Campo Grande, 08 de Novembro de 2019.

**Referência: Pregão Presencial nº 043/2019**  
**Edital nº 043/2019**  
**Processo nº 118/2019.**

**CENTRA MÓVEIS S.A.**, vem na forma da legislação vigente e as prerrogativas previstas no Edital de Licitação solicitar os devidos esclarecimentos referente aos requisitos técnicos presentes no Termos de Referência anexo ao Edital supracitado.

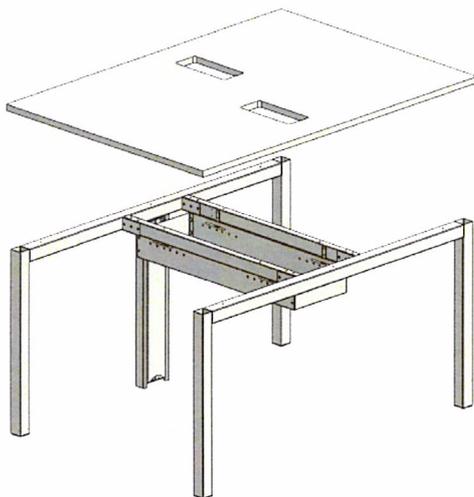
- exigência de tampos das plataformas, **seria possível incluir a opção em MDP?**

- exigência de fitas de borda, **seria possível alterar para espessura mínima de 2mm.**

**Permanecendo dentro das normas NBR?**

- tampo central complementar. **Seria possível o fornecimento de tampos inteiros sem emendas?** Dessa maneira a plataforma fica mais limpa (imagem abaixo). Se retirar esse descritivo do tampo central não vai atrapalhar em nada a funcionalidade do produto, as caixas de tomadas irão estar no tampo exercendo sua função de conectividade.
